「海龍三號離岸風力發電計畫  
環境影響差異分析報告  
(第一次變更)」

專案小組初審會議  
第一次書面意見回覆說明對照表

中華民國 109 年 4 月

圖 1.3.2-3 船舶海上作業施工期間 TSP 最大日平均值增量模擬圖

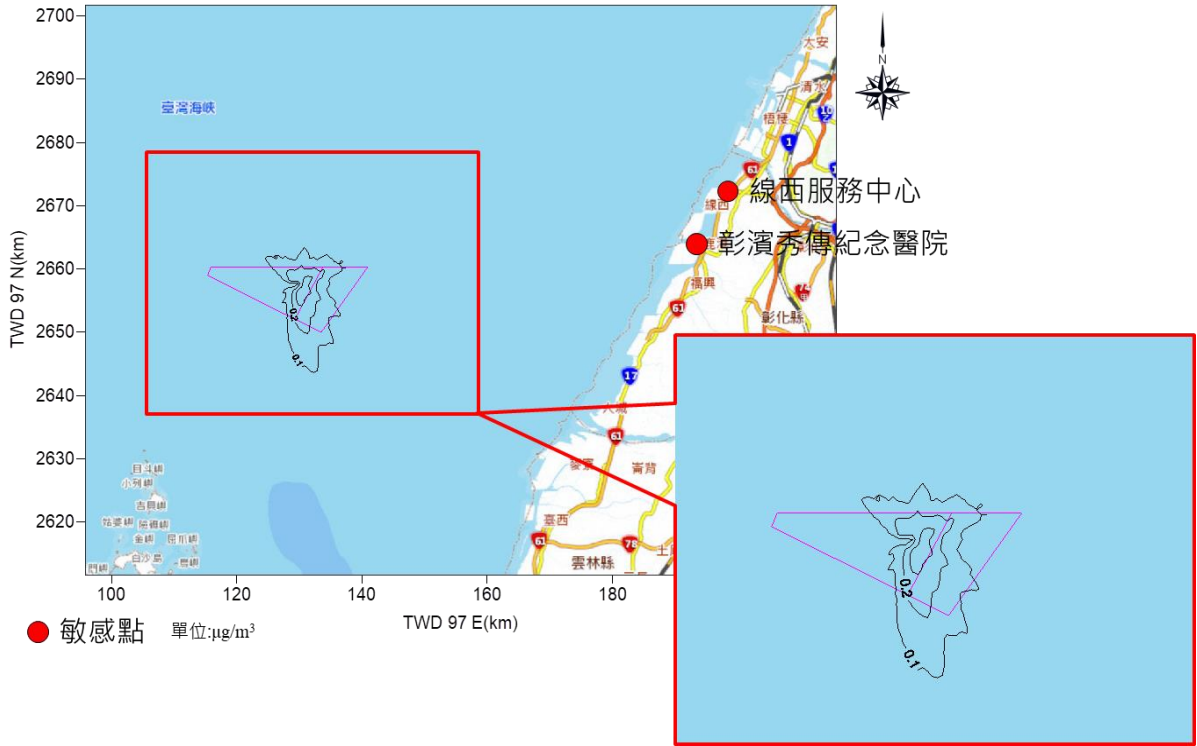
審查意見	答覆說明	修訂處	
		章節	頁次
二、由於各項施工作業於變更後可能同時執行，故應評估分析所有施工作業，同時執行時之各項環境影響。	<p>敬謝委員指教。海龍二號及海龍三號屬同一開發集團，已於原環說承諾兩風場將不會同時進行打樁作業，海龍三號風場將於一座風機打樁完成後再移至下一座風機進行打樁，不會有同時2部以上風機進行打樁作業，水下噪音維持單一打樁噪音進行評估。模擬結果顯示，經採行減噪措施後，與原環說評估結果相同，仍能符合原環說承諾「於750公尺監測處，水下噪音聲曝值(SEL)不得超過160dB re 1<math>\mu</math>Pa<sup>2</sup>s」。</p> <p>本次變更與原環說相同保守評估條件，假設海上變電站工程、海域纜線工程、風機間纜線工程、風機基礎施工、風機上部組件安裝工程、安裝完成後機電測試工程等所有海上工程項目於同一時間，於風場內離岸最近一側同時施做，以單日海上工程作業船隻最大操作數量模擬其對空氣品質影響程度。模擬結果顯示，由於本計畫風場離岸最近距離約50~60公里，因此施工階段船隻空污排放源距離岸上敏感受體(彰濱秀傳紀念醫院和線西服務中心)相對遙遠，變更前後空氣污染物增量極為輕微。</p> <p>(一) 水下噪音(基礎打樁)</p> <p>海龍二號(19號風場)和海龍三號(18號風場)離岸風力發電計畫係屬於同一個開發集團，已於原環說承諾兩風場將不會同時進行打樁作業，海龍三號風場將於一座風機打樁完成後再移至下一座風機進行打樁，不會有同時2部以上風機進行打樁作業，因此海龍三號和海龍二號兩座風場不會有同時正在打樁的情形。模擬結果顯示，經採行減噪措施後，與原環說評估結果相同，仍能符合原環說承諾「於750公尺監測處，水下噪音聲曝值(SEL)不得超過160dB re 1<math>\mu</math>Pa<sup>2</sup>s」。說明如下：</p> <ol style="list-style-type: none"> <li>1. 未經減噪措施 打樁點距離750公尺處之聲壓值介於164~165dB，如表1.3.2-1、圖1.3.2-1。</li> <li>2. 經減噪措施 經減噪措施(減10 dB)後，打樁點距離750公尺處之聲壓值介於154~155dB，如表1.3.2-2、圖1.3.2-3。</li> </ol> <p>(二) 空氣品質(海域工程)</p>	6.1.3	6-25~6-27

審 查 意 見	答 覆 說 明	修 訂 處	
		章 節	頁 次
	<p>以ISCST3模式保守模擬在同一時間內之最多作業船隻數量情況，其各空氣污染物擴散模擬結果如表1.3.2-3、圖1.3.2-3、圖1.3.2-4所示，最大著地濃度落於場址周邊區域。</p> <p>TSP經遠距離擴散至敏感受體彰濱秀傳紀念醫院最大日平均值增量0.01微克/立方公尺，最大年平均增量為0.00(0.0006)微克/立方公尺；經遠距離擴散至敏感受體線西服務中心最大日平均值增量為0.01微克/立方公尺，最大年平均增量為0.00(0.0006)微克/立方公尺，與背景濃度加成後均符合空氣品質標準。</p> <p>PM<sub>10</sub>經遠距離擴散至敏感受體彰濱秀傳紀念醫院最大日平均值增量0.01微克/立方公尺，最大年平均增量為0.00(0.0006)微克/立方公尺；經遠距離擴散至敏感受體線西服務中心最大日平均值增量為0.01微克/立方公尺，最大年平均增量為0.00(0.0006)微克/立方公尺，與背景濃度加成後均符合空氣品質標準。</p> <p>PM<sub>2.5</sub>經遠距離擴散至敏感受體彰濱秀傳紀念醫院最大日平均值增量為0.01微克/立方公尺，最大年平均增量為0.00(0.0005)微克/立方公尺；經遠距離擴散至敏感受體線西服務中心最大日平均值增量為0.01微克/立方公尺，最大年平均增量為為0.00(0.0005)微克/立方公尺。本案線西服務中心PM<sub>2.5</sub>背景值為58微克/立方公尺，已超過空氣品質標準，評估之敏感受體與背景濃度加成後高於空氣品質標準。</p> <p>SO<sub>2</sub>經遠距離擴散至敏感受體彰濱秀傳紀念醫院最大小時平均值增量為1.03ppb，日平均最大值增量為0.06ppb，年平均增量為0.01ppb；經遠距離擴散至敏感受體線西服務中心最大小時平均值增量為1.30ppb，日平均最大值增量為0.07ppb，年平均增量為0.01ppb，與背景濃度加成後均符合空氣品質標準。</p> <p>NO<sub>2</sub>經遠距離擴散至敏感受體彰濱秀傳紀念醫院最大小時平均值增量為0.08ppb，</p>

圖 1.3.3-3 海底地形圖

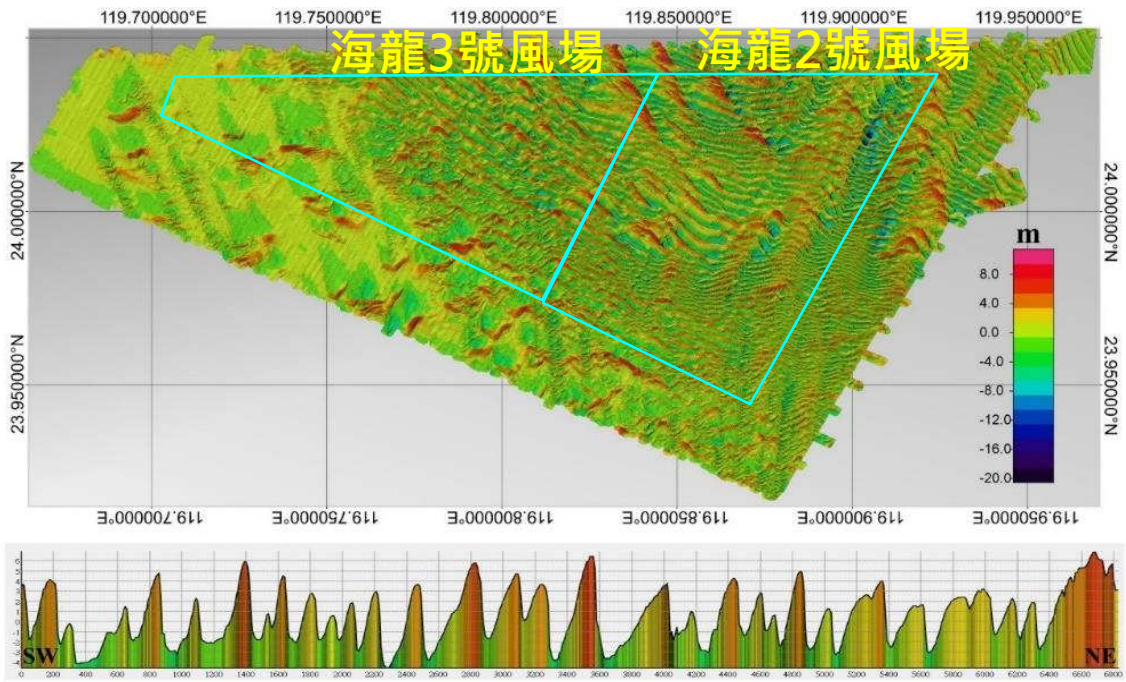
審查意見	答覆說明	修訂處	
		章節	頁次
三、請說明增大機組到11~15MW時，風機機座之變化及其對環境之影響，例如基樁加深或加大或兩者均有等。	<p>敬謝委員指教。本次變更新增11~15MW風機，風機機座、水下基礎採結構增強規劃，整體量體差異不大。且新增更大型化風機將可減少風機設置數量，並減輕風場開發對環境影響，相關差異如表1.3.3-1所示，並依此變更進行施工期間環境影響評估。說明如下：</p> <p>(一) 海域開發規模差異影響</p> <p>本次變更在總裝置容量不變下，新增大型化風機，將減少風機實設數量，可降低海域開發影響：</p> <ol style="list-style-type: none"> <li>1.減少海域點狀開發數量，減輕底棲生態影響。</li> <li>2.減少風機打樁數量，可減少打樁噪音影響期間，降低對於海洋生態影響。</li> <li>3.減少鳥類飛行閃避，提升鳥類飛行廊道。</li> <li>4.風機之海纜佈設數量降低，減少海床擾動產生之懸浮固體。</li> <li>5.水下基礎採結構增強規劃，整體量體差異不大，且文獻顯示，水下基礎具有「聚魚效果」。</li> </ol> <p>(二) 水下噪音(基礎打樁)</p> <p>海龍二號(19號風場)和海龍三號(18號風場)離岸風力發電計畫係屬於同一個開發集團，已於原環說承諾兩風場將不會同時進行打樁作業，海龍三號風場將於一座風機打樁完成後再移至下一座風機進行打樁，不會有同時2部以上風機進行打樁作業，因此海龍三號和海龍二號兩座風場不會有同時正在打樁的情形。模擬結果顯示，經採行減噪措施後，與原環說評估結果相同，仍能符合原環說承諾「於750公尺監測處，水下噪音聲曝值(SEL)不得超過160dB re 1<math>\mu</math>Pa<sup>2</sup>s」。有關本次變更模擬評估說明如下：</p> <ol style="list-style-type: none"> <li>1.未經減噪措施 打樁點距離750公尺處之聲壓值介於164~165dB，如表1.3.3-2、圖1.3.3-1。</li> <li>2.經減噪措施 經減噪措施(減10 dB)後，打樁點距離750公尺處之聲壓值介於154~155dB，如表1.3.3-3、圖1.3.3-2。</li> </ol>	4.1 6.1.5 6.1.3	4-2 6-42~6-43 6-25~6-27

審 查 意 見	答 覆 說 明	修 訂 處	
		章 節	頁 次
	<p>(三) 海域地形地質</p> <p>本計畫已於環說階段針對風場地形地質進行調查，調查項目包含高解析淺層地質震測、火花放電式淺層地質震測、探鑽取樣及圓錐貫入試驗、高密度水深探測等，以了解風場海域地形地質環境現況。並規劃於結構設計階段將採用鑽探及震測圓錐貫入試驗、機率型地震危害度分析、SHAKE軟體分析、Nataraja &amp; Gill簡易經驗法等進行土壤液化潛能評估，以評估最適風機基礎及結構設計。且原環說已承諾將於施工前進行更詳盡地質調查與鑽探，供做為風機基礎及其施工設計之依據，並將因應場址地質特性進行施工規劃。</p> <p>1. 環評階段地形地質調查結果</p> <p>本計畫已於環說階段針對風場地形地質進行調查，調查項目包含高解析淺層地質震測、火花放電式淺層地質震測、探鑽取樣及圓錐貫入試驗、高密度水深探測等，以了解風場海域地質環境狀況，說明如下：</p> <p>(1) 海域地形</p> <p>風場海床主要為沙波地形，呈西北-東南走向，西南翼較緩，東北翼較陡，沙波略有向東北移動的趨勢，詳圖1.3.4-3。</p> <p>(2) 海域地質</p> <p>A. 依據地質震測及鑽探調查結果，<b>風場海域未有已知的活動斷層。</b></p> <p>B. 依據鑽探調查結果，地質以未膠結之粉土質砂、粉土與黏土為主，調查位置及結果詳圖1.3.4-5所示。</p> <p>2. 結構設計階段地震、斷層、土壤液化危害度分析規劃</p> <p>結構設計階段將採用鑽探及震測圓錐貫入試驗、機率型地震危害度分析、SHAKE軟體分析、Nataraja &amp; Gill簡易經驗法等進行土壤液化潛能評估，以評估最適風機基礎及結構設計。說明如下：</p>

圖 1.4.4-1 變更後營運期間風力機組全頻噪音影響模擬圖

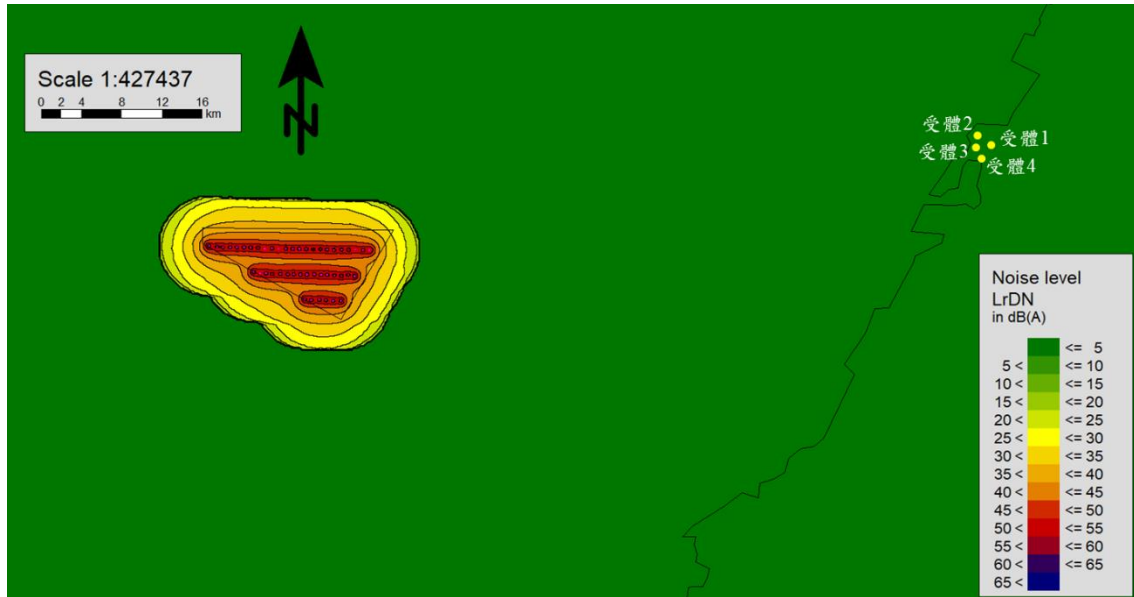
審 查 意 見	答 覆 說 明	修 訂 處	
		章 節	頁 次
四、P6-1，目前噪音振動係採11MW風力發電機組，同時運轉情況進行模擬，為何不將最大型機組(15MW)進行全景模擬？其他相關模擬(空氣品質)亦應隨之修正。	<p>敬謝委員指教。本次變更新增較大單機容量11MW~15MW規劃，其中11MW配置數量為46座，較15MW風機配置數量34座多12座，經各項評估結果顯示減少風機設置數量，可降低對於施工及營運期間生態環境影響。故以本次新增之最多風機數量之單機容量11MW進行營運期間風機運轉噪音模擬評估。</p> <p>空氣品質模擬評估方面，本次變更與原環說相同保守評估條件，假設海上變電站工程、海域纜線工程、風機間纜線工程、風機基礎施工、風機上部組件安裝工程、安裝完成後機電測試工程等所有海上工程項目於同一時間，於風場內離岸最近一側同時施做，以單日海上工程作業船隻最大操作數量模擬其對空氣品質影響程度。評估結果說明如下：</p> <p>(一) 噪音振動(風機運轉噪音)</p> <p>1. 全頻噪音(25 Hz 至 20 kHz)</p> <p>本次變更模擬結果如表 1.4.4-1 及圖 1.4.4-1 所示。經模式模擬得知，全部風機同時運轉產生之全頻噪音經衰減至距離風機最近受體，受體噪音量為 0.0dB(A)，顯示本次變更風機營運階段所產生全頻噪音，對附近敏感受體屬於無影響或可忽略影響。</p> <p>2. 低頻噪音(25 Hz 至 200 Hz)</p> <p>本次變更模擬結果如表 1.4.4-2 及圖 1.4.4-2 所示。經模式模擬得知，全部風機同時運轉產生之低頻噪音經衰減至距離風機最近受體，受體噪音量為 0.0dB(A)，各時段噪音增量皆為 0.0dB(A)，均小於環保署公告風力發電機組 20Hz 至 200Hz 噪音管制區低頻噪音日、晚、夜間標準值，顯示本次變更對附近敏感受體屬於無影響或可忽略影響。</p> <p>(二) 空氣品質(海域工程)</p> <p>本次變更與原環說採相同保守評估條件，假設海上變電站工程、海域纜線工程、風機間纜線工程、風機基礎施工、風機上部</p>	6.1.2 6.1.1	6-13~6-1 6 6-3~6-9

審 查 意 見	答 覆 說 明	修 訂 處	
		章 節	頁 次
	<p>組件安裝工程、安裝完成後機電測試工程等所有海上工程項目於同一時間，於風場內離岸最近一側同時施做，以單日海上工程作業船隻最大操作數量模擬其對空氣品質影響程度。</p> <p>由於本計畫風場離岸最近距離約50~60公里，因此施工階段船隻空污排放源距離岸上敏感受體(彰濱秀傳紀念醫院和線西服務中心)相對遙遠，模擬結果除PM<sub>2.5</sub>背景值已超過空氣品質標準外，空氣污染物擴散至敏感受體濃度與背景濃度加成後均符合空氣品質標準，空氣污染物增量極為輕微，模擬結果如表1.4.4-3、圖1.4.4-3、圖1.4.4-4，說明如下：</p> <p>TSP經遠距離擴散至敏感受體彰濱秀傳紀念醫院最大日平均值增量0.01微克/立方公尺，最大年平均增量為0.00(0.0006)微克/立方公尺；經遠距離擴散至敏感受體線西服務中心最大日平均值增量為0.01微克/立方公尺，最大年平均增量為0.00(0.0006)微克/立方公尺，與背景濃度加成後均符合空氣品質標準。</p> <p>PM<sub>10</sub>經遠距離擴散至敏感受體彰濱秀傳紀念醫院最大日平均值增量0.01微克/立方公尺，最大年平均增量為0.00(0.0006)微克/立方公尺；經遠距離擴散至敏感受體線西服務中心最大日平均值增量為0.01微克/立方公尺，最大年平均增量為0.00(0.0006)微克/立方公尺，與背景濃度加成後均符合空氣品質標準。</p> <p>PM<sub>2.5</sub>經遠距離擴散至敏感受體彰濱秀傳紀念醫院最大日平均值增量為0.01微克/立方公尺，最大年平均增量為0.00(0.0005)微克/立方公尺；經遠距離擴散至敏感受體線西服務中心最大日平均值增量為0.01微克/立方公尺，最大年平均增量為為0.00(0.0005)微克/立方公尺。本案線西服務中心PM<sub>2.5</sub>背景值為58微克/立方公尺，已超過空氣品質標準，評估之敏感受體與</p>

圖 1.4.5-1 船舶海上作業施工期間 TSP 最大日平均值增量模擬圖

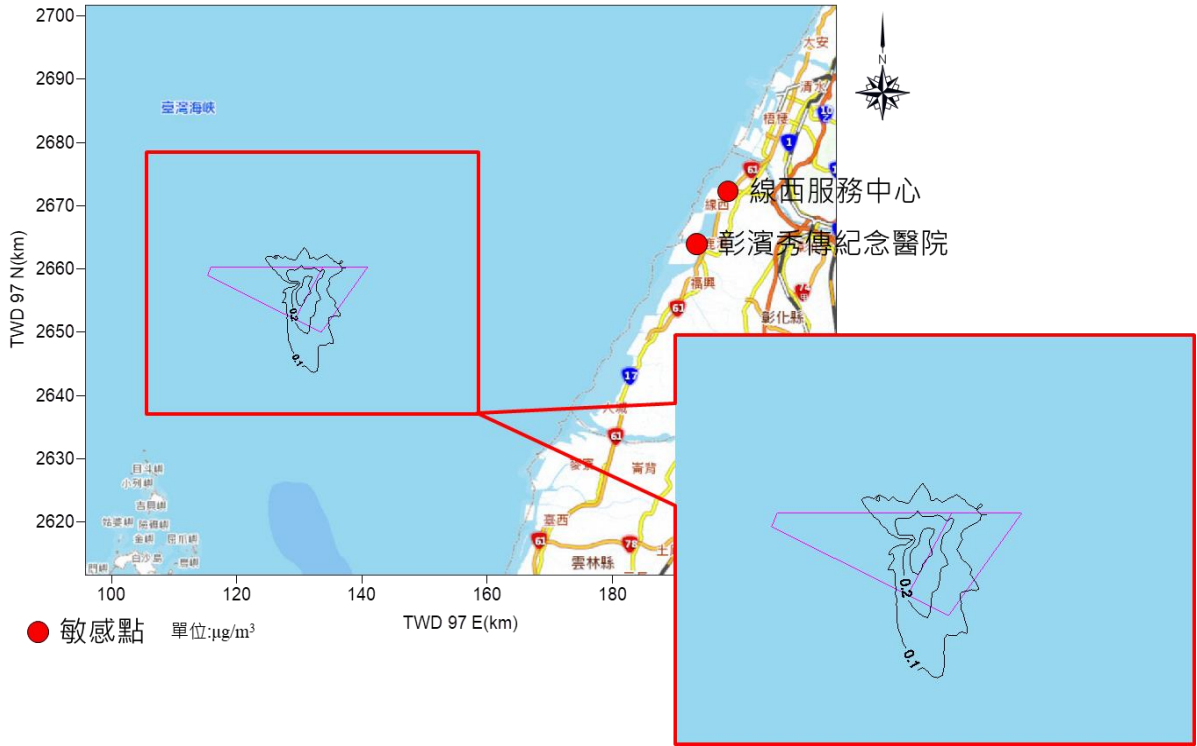
審查意見	答覆說明	修訂處	
		章節	頁次
五、6.1.1節中，有關海域工程空氣品質模擬，因應本案風機機型變大，對於海上工程設備、作業船隻耗油量及數量，有無變更？請明列變更前/後之差異。	<p>敬謝委員指教。依據海上風機施工實務經驗，風機大型化對於作業船隻數量和耗油量沒有太大差異，因此本次變更與原環說採相同保守評估條件，假設海上變電站工程、海域纜線工程、風機間纜線工程、風機基礎施工、風機上部組件安裝工程、安裝完成後機電測試工程等所有海上工程項目於同一時間，於風場內離岸最近一側同時施做，以單日海上工程作業船隻最大操作數量模擬其對空氣品質影響程度。</p> <p>由於本計畫風場離岸最近距離約50~60公里，因此施工階段船隻空污排放源距離岸上敏感受體(彰濱秀傳紀念醫院和線西服務中心)相對遙遠，變更前後空氣污染物增量極為輕微，此外，本計畫已擬定空氣品質環境保護對策，以降低本計畫開發對於空氣品質環境衝擊。說明如下：</p> <p>(一) 空氣品質模擬結果</p> <p>以ISCST3模式保守模擬在同一時間內之最多作業船隻數量情況，其各空氣污染物擴散模擬結果如表1.4.5-2、圖1.4.5-1、圖1.4.5-2所示，最大著地濃度落於場址周邊區域。</p> <p>TSP經遠距離擴散至敏感受體彰濱秀傳紀念醫院最大日平均值增量0.01微克/立方公尺，最大年平均增量為0.00(0.0006)微克/立方公尺；經遠距離擴散至敏感受體線西服務中心最大日平均值增量為0.01微克/立方公尺，最大年平均增量為0.00(0.0006)微克/立方公尺，與背景濃度加成後均符合空氣品質標準。</p> <p>PM<sub>10</sub>經遠距離擴散至敏感受體彰濱秀傳紀念醫院最大日平均值增量0.01微克/立方公尺，最大年平均增量為0.00(0.0006)微克/立方公尺；經遠距離擴散至敏感受體線西服務中心最大日平均值增量為0.01微克/立方公尺，最大年平均增量為0.00(0.0006)微克/立方公尺，與背景濃度加成後均符合空氣品質標準。</p> <p>PM<sub>2.5</sub>經遠距離擴散至敏感受體彰濱秀傳紀念醫院最大日平均值增量為0.01微克/立方公尺，最大年平均增量為0.00(0.0005)微克/立方公尺；經遠距離擴散至敏感受</p>	6.1.1 7.1	6-3~6-9 7-9

審 查 意 見	答 覆 說 明	修 訂 處	
		章 節	頁 次
	<p>體線西服務中心最大日平均值增量為0.01微克/立方公尺，最大年平均增量為為0.00(0.0005)微克/立方公尺。本案線西服務中心PM<sub>2.5</sub>背景值為58微克/立方公尺，已超過空氣品質標準，評估之敏感受體與背景濃度加成後高於空氣品質標準。</p> <p>SO<sub>2</sub>經遠距離擴散至敏感受體彰濱秀傳紀念醫院最大小時平均值增量為1.03ppb，日平均最大值增量為0.06ppb，年平均增量為0.01ppb；經遠距離擴散至敏感受體線西服務中心最大小時平均值增量為1.30ppb，日平均最大值增量為0.07ppb，年平均增量為0.01ppb，與背景濃度加成後均符合空氣品質標準。</p> <p>NO<sub>2</sub>經遠距離擴散至敏感受體彰濱秀傳紀念醫院最大小時平均值增量為0.08ppb，年平均最大增量為0.00(0.0005)ppb；經遠距離擴散至敏感受體線西服務中心最大小時平均值增量為0.10ppb，年平均最大增量為0.00(0.0005)ppb，與背景濃度加成後均符合空氣品質標準。</p> <p>(二) 環境保護對策</p> <ol style="list-style-type: none"> <li>1. 工作船舶使用當時工作港口可取得之最低含硫量油品。</li> <li>2. 工作船隻廢氣排放管加裝濾煙器或活性碳過濾或其他施工時已商業化之最佳可行控制技術。</li> </ol>

圖 1.4.6-1 變更後海龍三號營運期間風力機組全頻噪音影響模擬圖

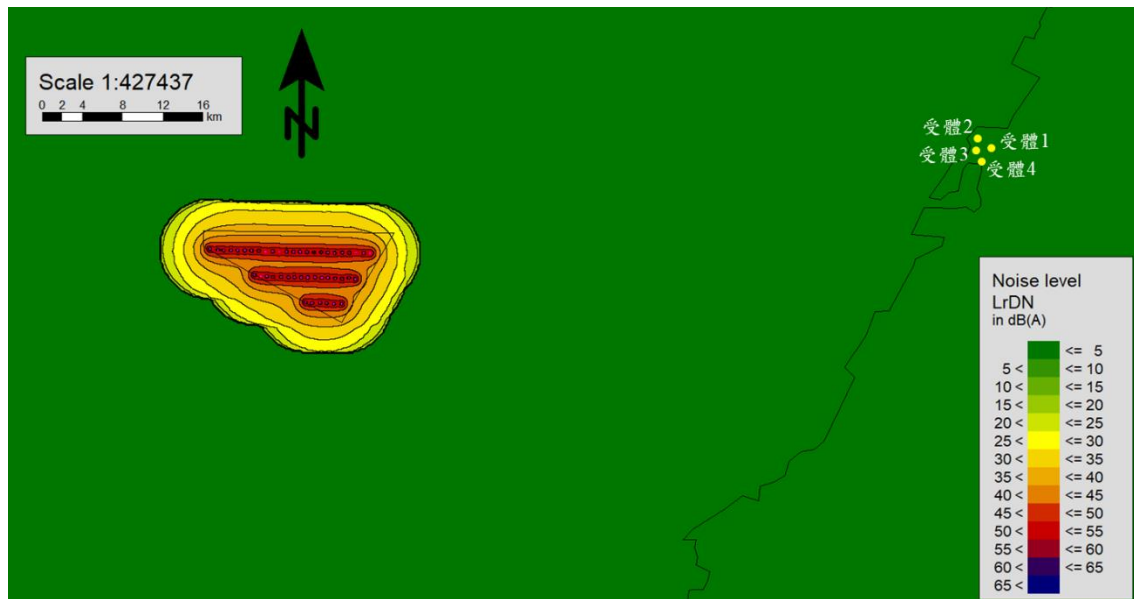
審查意見	答覆說明	修訂處	
		章節	頁次
六、P6-11，述明噪音振動以風速8公尺/sec較為符合本計畫場址，請詳細說明原因。	<p>敬謝委員指教。風機出廠皆依照國際電工委員會 (International Electrotechnical Commission, IEC)發布有關風機之規範進行，其中風機噪音量測規範(IEC 61400-11)以風速8m/s作為為量測基準，因此風機廠商係根據此規範，執行風速8m/s時之全頻及低頻噪音頻譜值，也是目前本計畫能取得之噪音頻譜資料，並據以執行風機運轉噪音模擬，請委員諒察。評估結果顯示，由於海龍三號離岸最近距離約50~60公里，全頻噪音及低頻噪音經衰減至距離風機最近敏感受體噪音增量均為0.0dB(A)，顯示營運階段所產生全頻噪音及低頻噪音，對附近敏感受體屬於無影響或可忽略影響。</p> <p>(一) 全頻噪音(25 Hz至20 kHz)            本次變更模擬結果如表1.4.6-1及圖1.4.6-1所示。經模式模擬得知，全部風機同時運轉產生之全頻噪音經衰減至距離風機最近受體，受體噪音量為0.0dB(A)，顯示本次變更風機營運階段所產生全頻噪音，對附近敏感受體屬於無影響或可忽略影響。</p> <p>(二) 低頻噪音(25 Hz至200 Hz)            本次變更模擬結果如表1.4.6-2及圖1.4.6-2所示。經模式模擬得知，全部風機同時運轉產生之低頻噪音經衰減至距離風機最近受體，受體噪音量為0.0dB(A)，各時段噪音增量皆為0.0dB(A)，均小於環保署公告風力發電機組20Hz至200Hz噪音管制區低頻噪音日、晚、夜間標準值，顯示本次變更對附近敏感受體屬於無影響或可忽略影響。</p>	6.1.2	6-13~6-16

圖 1.5.4-3 本次變更 11MW 及 15MW 風機佈設示意圖

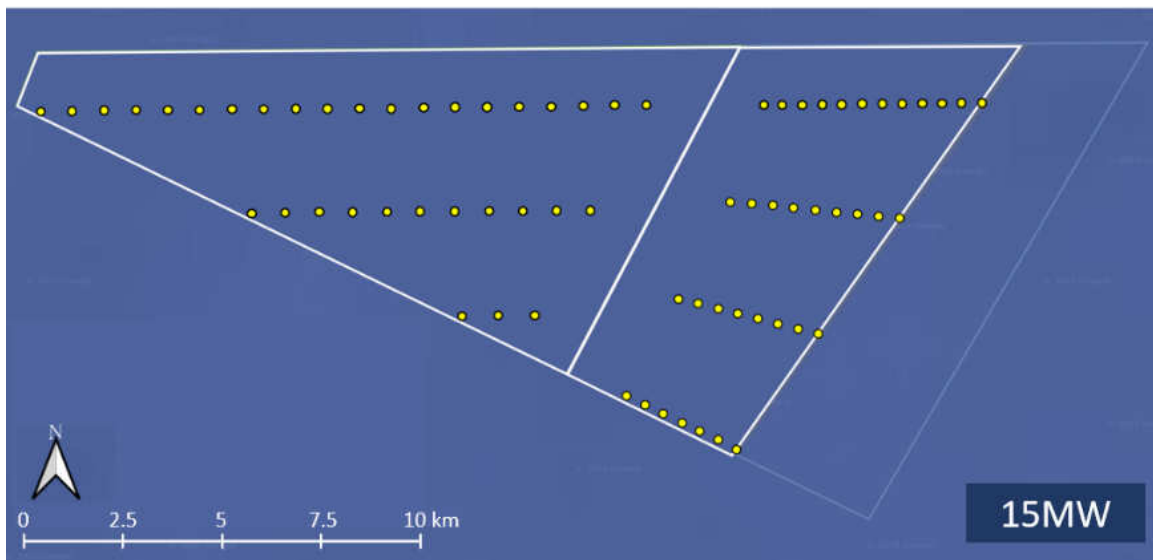
審查意見	答覆說明	修訂處	
		章節	頁次
四、新增之11~15MW風機間距將依風力機組型式及場址風況評估結果進行佈置，至少符合政策環評大於500公尺規定。請說明新增風機間距，是否仍依據平行盛行風間距至少為葉片直徑7倍，非平行盛行風間距至少為葉片直徑5倍，與相鄰風場間距至少為葉片直徑6倍等原則規劃。	<p>敬謝委員指教。本次變更係因應國際間風機大型化趨勢，擬規劃新增11MW~15MW大型化風機方案，並未涉及6MW~9.5MW原風機方案之單機容量、機組間距等規模條件變更，另考量未來技術提升，原環說書已說明未來風機佈置將可能採用單機容量更大之機組、並有不同風機間距調整之可能性。以下茲就變更理由、減輕環境影響之考量、技術實施必要之考量分別說明如下。</p> <p>(一) 變更理由</p> <p>因應全球風機已朝向大型化發展(圖1.5.4-1)，評估以6MW~9.5MW原風機方案之佈置條件，尚無法適用至大型化風機方案，故本次變更以規劃新增11MW~15MW大型化風機方案，另行設定該方案之適用規模條件。</p> <p>海龍二號風場依據「彰化外海岸風電潛力場址海域預定航道」退縮風場，由100.5km<sup>2</sup>減少為59.2km<sup>2</sup>，面積減少40%(圖1.5.4-2)，故擬採更大型化風機，以符合政府核准分配容量。</p> <p>(二) 減輕環境影響之考量</p> <p>爰本計畫除因應風機大型化趨勢外，仍以可減輕環境影響為考量，若以原風機方案與大型化風機方案進行比對，已預估可減少風機設置數量(詳如表1.5.4-1及表1.5.4-2)，且預期機組陣列量將減少，退縮空間亦將增加；另也可減少水下基礎、施作基樁數量，是採用大型化風機之方案，評估將可降低整體環境影響之衝擊，如減少水下噪音、海床懸浮固體擾動、底棲生態等海域環境之影響，並增加空域環境之鳥類飛行空間。</p> <p>(三) 技術實施必要之考量</p> <p>若就技術實施必要進行考量，經近年實際調查結果，本場址風況屬集中且穩定之盛行風向，主要風向為30度，其需與非盛行風向方位綜合考量，以制定出合理可行的佈置間距條件，並透過場址內減少機組陣列排數，以使氣流降至最低，減少風機設備影響，確保專案達到減輕環境影響之目</p>	4.1	4-1~4-4

審查意見	答覆說明	修訂處	
		章節	頁次
	<p>標。</p> <p>本計畫原提送環差報告因應新增11~15MW規劃，新增之風機間距依風力機組型式及風況評估結果進行佈置，並符合政策環評大於500公尺規定。本次審查因應委員書面意見，考量海域地質條件、水深及沙波移動特性後，風機間距調整為不小於660公尺，以降低氣流強度、及減低對於風機設備之影響，並達到降低環境衝擊之目標，佈置示意如圖1.5.4-3所示。惟未來仍以符合風機供應商就行業標準、設計標準評估配置為準。</p> <p>(四) 相鄰風場間距</p> <p>本計畫6MW~9.5MW原風機方案之相鄰風場間距為至少葉片直徑6倍(906~984公尺)；經本次變更新增11MW~15MW風機機組佈設規劃後，相鄰風場間距調整為906~1,380公尺，增加邊界緩衝空間寬度最多約474公尺，提升空域環境之鳥類飛行廊道。</p>

圖 1.6.1-1 海龍三號不同風機配置下各類群鳥種之年撞擊隻次

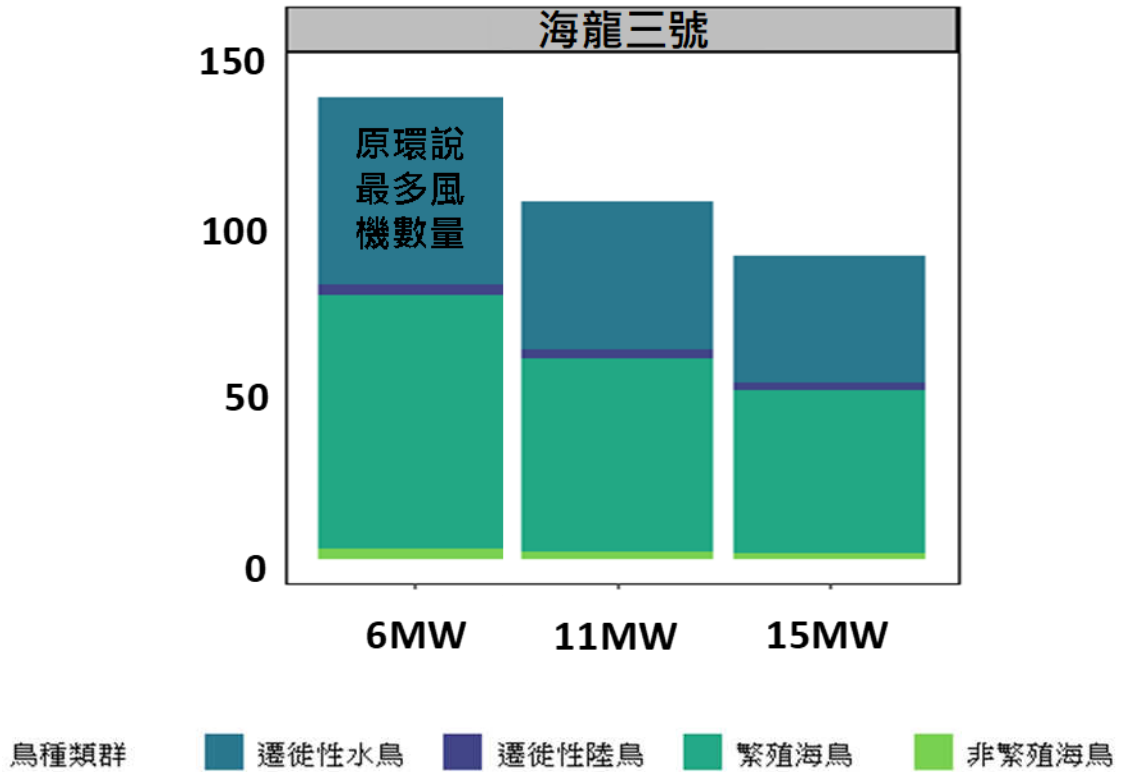
審查意見	答覆說明	修訂處	
		章節	頁次
<b>1.6、游委員勝傑</b>			
<p>一、目前操作高度擬變更更為285m，較原230m高出甚多，是否有鳥擊之可能？又是否有相關降載機制？</p>	<p>敬謝委員指教。分列敘述如下：</p> <p>(一) 鳥類撞擊評估</p> <p>本次變更已分別針對11 MW及15 MW風力發電機組配置，於同時運轉時作為模擬評估情境，風機規格如表1.6.1-1，評估結果如圖1.6.1-1所示。評估結果顯示，<b>變更後11 MW及15 MW風力發電機組配置造成的鳥類撞擊數量低於原環說最大撞擊數量</b>。其中，15MW配置所造成的鳥類撞擊量又較11MW配置少。15MW的風機，單支風機的旋轉半徑較大，葉片較寬，但其所需架設的風機支數較少，因此整體衝擊相對較小。</p> <p>1.原環說</p> <p>海龍三號風場於0.98的迴避率下，整體全年的最大撞擊數量估值為136.8隻。海龍三號風場保育類最大全年的撞擊數量估值分別約為魚鷹3隻、玄燕鷗14隻、白眉燕鷗25隻、小燕鷗&lt;0.1隻、鳳頭燕鷗4隻。</p> <p>2.本次變更</p> <p>海龍三號風場於0.98的迴避率下，整體全年的撞擊數量估值介於90.1~106.1隻。保育類最大撞擊數量估值說明如下：</p> <p>(1) 11MW風機配置，0.98的迴避率下，海龍三號風場保育類全年的撞擊數量估值分別約為魚鷹2隻、玄燕鷗11隻、白眉燕鷗19隻、小燕鷗&lt;0.1隻、鳳頭燕鷗3隻。</p> <p>(2) 15MW風機配置，0.98的迴避率下，海龍三號風場保育類全年的撞擊量估值分別約為魚鷹2隻、玄燕鷗9隻、白眉燕鷗16隻、小燕鷗&lt;0.1隻、鳳頭燕鷗2隻。</p> <p>(二) 鳥類降載機制</p> <p>有關鳥類降載機制，目前已於「彰化雲林地區離岸式風力發電計畫環境影響調查報告書」的專案小組審查會議中有相關討論議題討論中。</p>	6.1.4	6-30~6-40

圖 1.6.2-1 海底地形圖

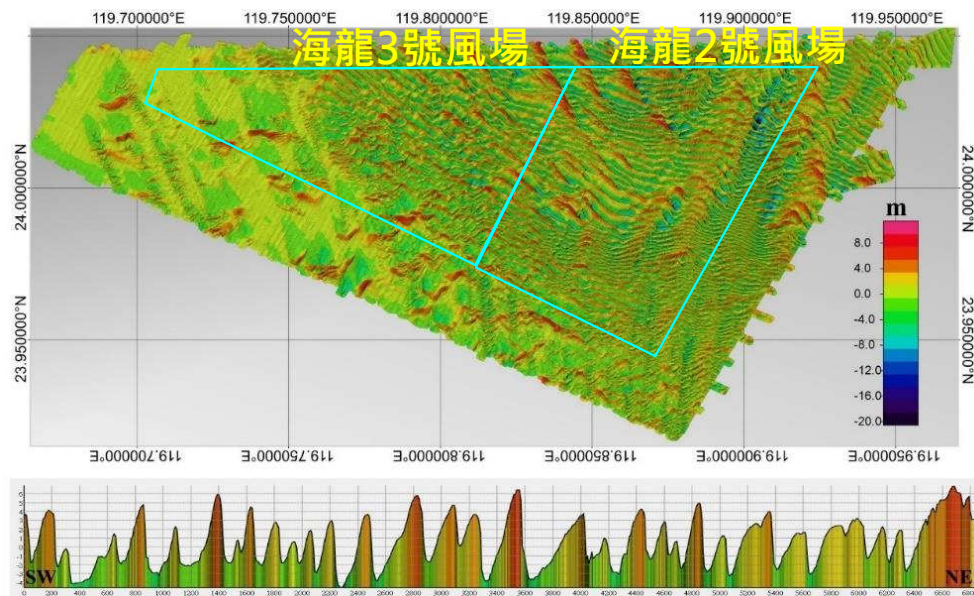
審查意見	答覆說明	修訂處	
		章節	頁次
<p>二、變更後總發電量不變，但風機數量減少，單機量體變大，是否對海床之承受力亦改變？其影響為何？</p>	<p>敬謝委員指教。本計畫已於環說階段針對風場地形地質進行調查，調查項目包含高解析淺層地質震測、火花放電式淺層地質震測、探鑽取樣及圓錐貫入試驗、高密度水深探測等，以了解風場海域地形地質環境現況。並規劃於結構設計階段將採用鑽探及震測圓錐貫入試驗、機率型地震危害度分析、SHAKE軟體分析、Nataraja &amp; Gill簡易經驗法等進行土壤液化潛能評估，以評估最適風機基礎及結構設計。且原環說已承諾將於施工前進行更詳盡地質調查與鑽探，供做為風機基礎及其施工設計之依據，並將因應場址地質特性進行施工規劃。</p> <p>(一) 環評階段地形地質調查結果</p> <p>本計畫已於環說階段針對風場地形地質進行調查，調查項目包含高解析淺層地質震測、火花放電式淺層地質震測、探鑽取樣及圓錐貫入試驗、高密度水深探測等，以了解風場海域地質環境狀況，說明如下：</p> <p>1. 海域地形</p> <p>風場海床主要為沙波地形，呈西北-東南走向，西南翼較緩，東北翼較陡，沙波略有向東北移動的趨勢，詳圖1.6.2-1。</p> <p>2. 海域地質</p> <p>(1) 依據地質震測及鑽探調查結果，<b>風場海域未有已知的活動斷層</b>。</p> <p>(2) 依據鑽探調查結果，地質以未膠結之粉土質砂、粉土與黏土為主，調查位置及結果詳圖1.6.2-3所示。</p> <p>(二) 結構設計階段地震、斷層、土壤液化危害度分析規劃</p> <p>結構設計階段將採用鑽探及震測圓錐貫入試驗、機率型地震危害度分析、SHAKE軟體分析、Nataraja &amp; Gill簡易經驗法等進行土壤液化潛能評估，以評估最適風機基礎及結構設計。說明如下：</p> <p>1. 針對鑽探及震測圓錐貫入試驗 (Seismic CPT)進行計算分析和比對，以確定設計地震條件下的液化層。</p> <p>2. 風機結構設計階段將進行機率型地震危</p>	—	—

審查意見	答覆說明	修訂處	
		章節	頁次
	<p>害度分析以符合API RP 2EQ 規範中L3的暴露等級，並據以進行液化潛能分析。分析項目包含所有台灣鄰近斷層對海龍場址的影響以及產生的機率危害曲線。</p> <p>3.進行SHAKE軟體分析，以獲得受當地土壤影響的局部設計頻譜，確認液化潛能。</p> <p>4.考量颱風波浪引起的海床土壤液化分析，參考國外經驗，採用Nataraja &amp; Gill簡易經驗法進行分析。</p> <p>(三) 另原環說已承諾將於施工前進行更詳盡地質調查與鑽探，供做為風機基礎及其施工設計之依據，並將因應場址地質特性進行施工規劃。</p>
